## Změnový list č.2/2019

Název a evidenční číslo Stavby: Modernizace rejd plavební komory Štvanice  
S/RVC/082/R/SoD/2018  
Číslo projektu 511 551 0004

Název stavebního objektu/provozního souboru (SO/PS): SO 02 – Dolní čekací stání

**REVIZE ROZEPŘENÍ ŠTĚTOVÉ STĚNY**

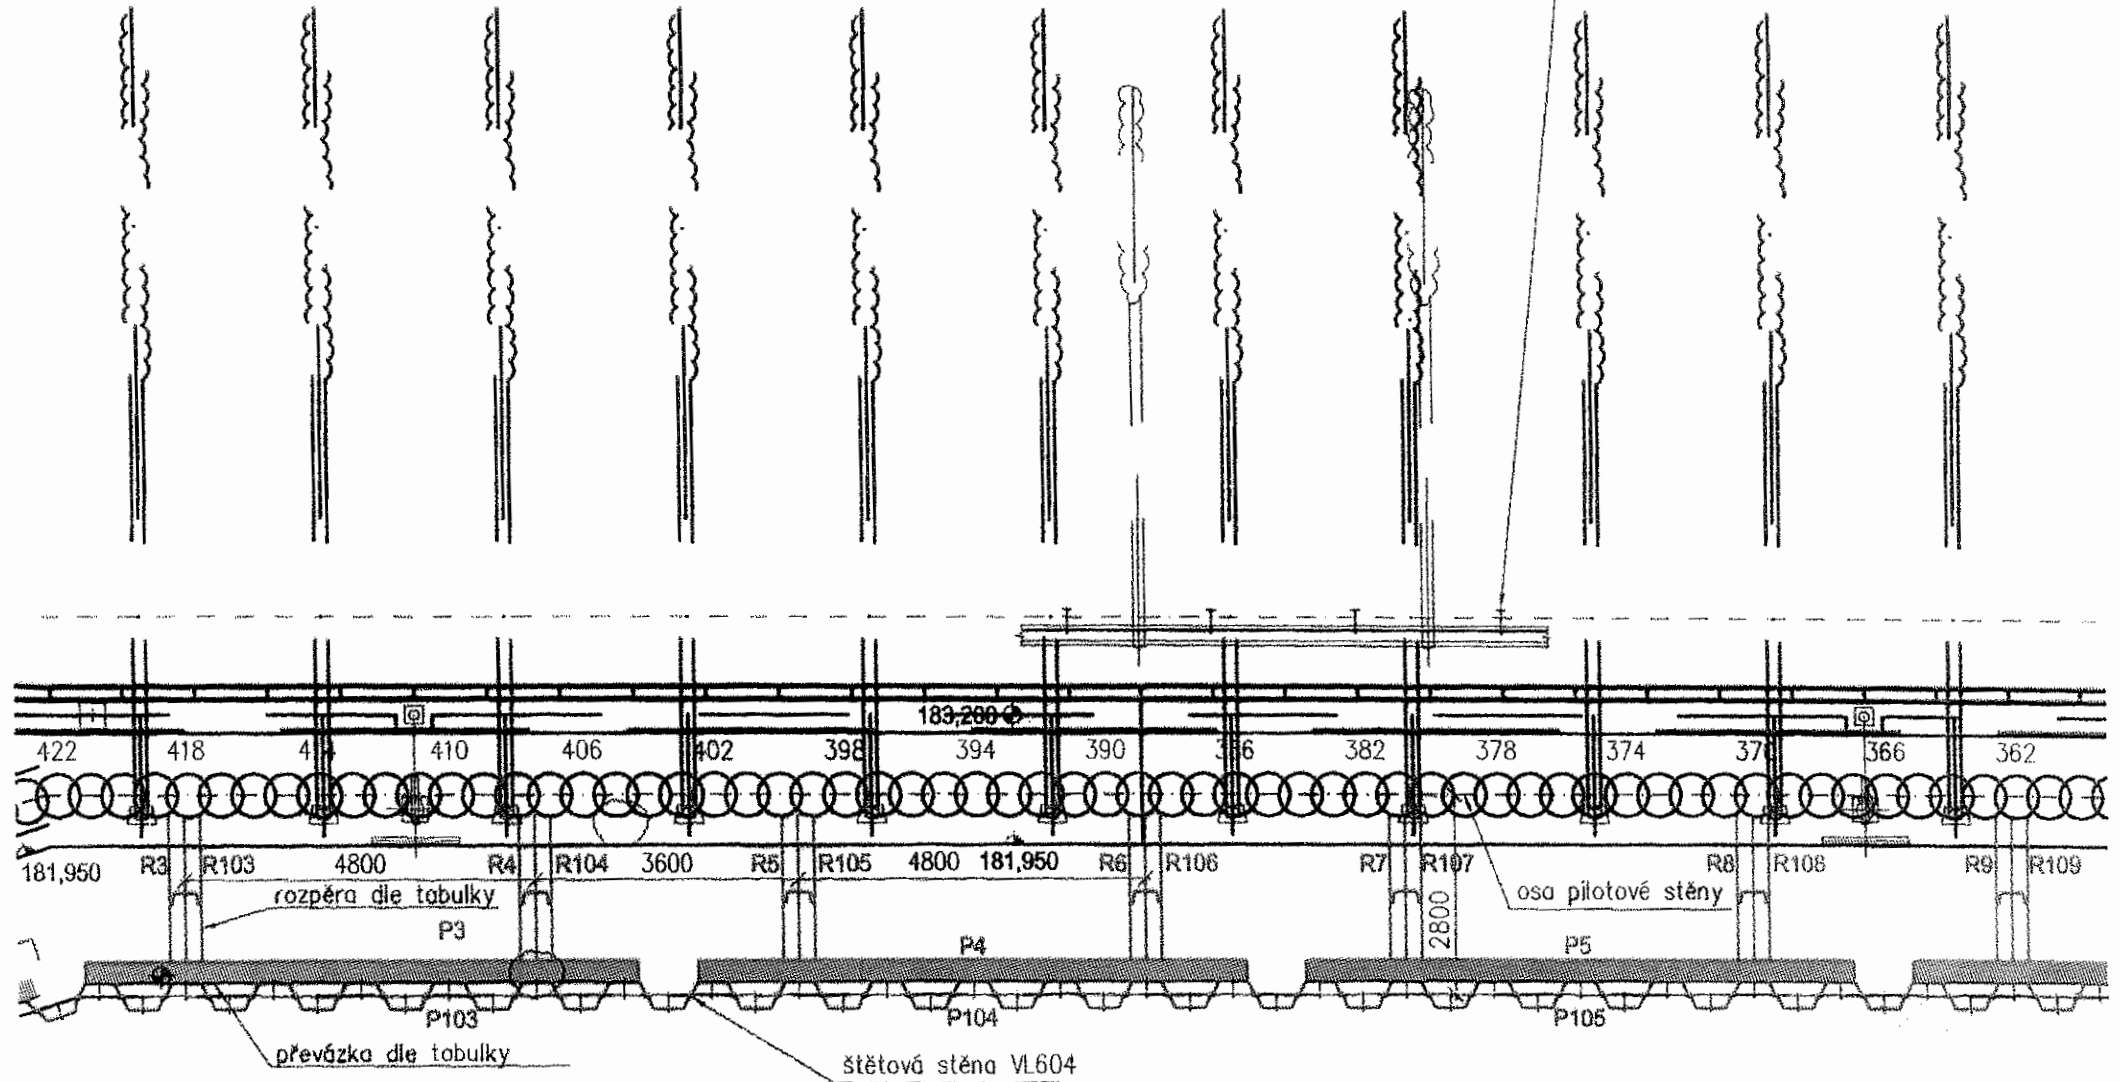
Vzhledem k tomu, že v části stěny nebyly zapuštěny štětovnice 1.25 m po de dno budoucího výkopu, jak bylo předpokládáno, ale v průměru pouze 60 cm, provedl jsem přepočítání příčného řezu. Druhá rozpěrná úroveň, je z výše uvedeného důvodu namáhána více, než bylo předpokládáno. Větší nároky jsou kladeny rovněž na provedení výkopů a podkladní betony.

Při vetknutí štětovnic pode dno budoucího výkopu pouze 60 cm vodorovná síla v úrovni rozepření vzrostla na 173 kN/bm. Na tuto sílu ani převážka ani rozpěry v rozteči 3 m nevyhovují.

Zmenšit rozteč rozpěr tak, aby byly schopné zvětšené síly přenést, nelze, protože by prakticky nebylo možné stavební jámu vytěžit, ani v ní pak provádět jakékoliv stavební práce.

Naopak rozteč rozpěr zvýšit na 3.6m, respektive 4.8 m a profily převážky i rozpěr zvětšit. Převážku je v tomto případě nutné provést z profilu složeného z dvojice profilů min IPE 360 a rozpěry opět ze zdvojeného profilu velikosti 2U30 nebo 2IPE330 a nebo z profilů větších. Převážku, ani rozpěry dolní úrovně není možné provést z jednoduchého profilu nebo štětovnice.

- Úroveň dna výkopu pro montáž dolního rozepření nesmí zasahovat hlouběji než na 177.80 m n/m.
- Výkop na definitivní úroveň nesmí zasahovat hlouběji než na 176.60 m n/m. Tento výkop se provede vždy pouze v části, kde se provádí podkladní betony. Provedení podkladních betonů musí následovat okamžitě po provedení výkopů.
- V místech čerpacích studní nutno provést po provedení výkopu na dno jámy provizorní opření štětovnic v bezprostřední blízkosti budoucí jímky a až poté přistoupit k provedení jímky.

Nutno dodržet předepsanou tloušťku podkladních betonů min 20 cm. Beton je navrženo vyztužit v jedné vrstvě sítí  $\varnothing 6 \text{ mm}$  s oky 100/100 mm.

V místech nedoberaných štětovnic, to je od štětovnice č. 200 do štětovnice č. 335 se síť v podkladních betonech zdvojí. Podkladní beton se zde vyztuží při obou površích.
